Feldabhilfe: 1874

Problem: Motoren X14XE, X16XE, X16XEL - Zylinderkopfhaube Montage Problem

I

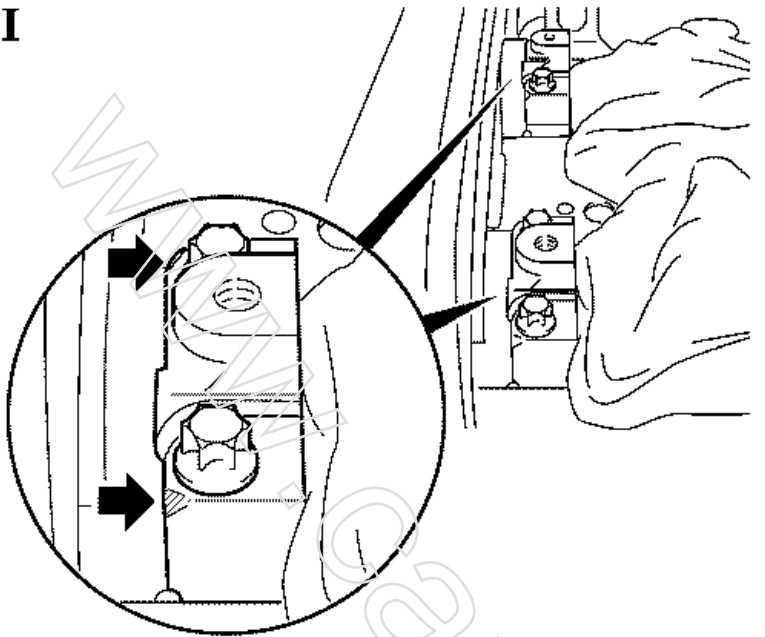
Beanstandung: Mögliche Beschädigung der Dichtung Zylinderkopfhaube.

Ursache: Durch eine Verknüpfung von ungünstigen Toleranzen kann es zu Problemen bei der Montage der Zylinderkopfhaube kommen. Es besteht die Gefahr, dass die Dichtung beim Einsetzen der Zylinderkopfhaube an den Kanten der Lagerböcke beschädigt wird.

Um eine Beschädigung der Dichtung Zylinderkopfhaube zu vermeiden, sind bei Montageschwierigkeiten die Lagerböcke der Nockenwellen mit einer Feile nachzuarbeiten.

1. Zylinderkopfhaube ausbauen
 - siehe Arbeitsvorgang "Zylinderkopfhaube aus- und einbauen", Baugruppe "J", der entsprechenden Service-Anleitung.
2. Zylinderkopf, Nockenwellen und Ventieltrieb vollständig mit einem Lappen abdecken.
3. Mit einer kleinen Feile vorsichtig die Ecken (siehe Bild I, Pfeile) der Lagerböcke im gefährdeten Bereich abfeilen.

Darauf achten, dass die Dichtflächen nicht beschädigt werden und dass keine Verunreinigungen in den Motor gelangen.
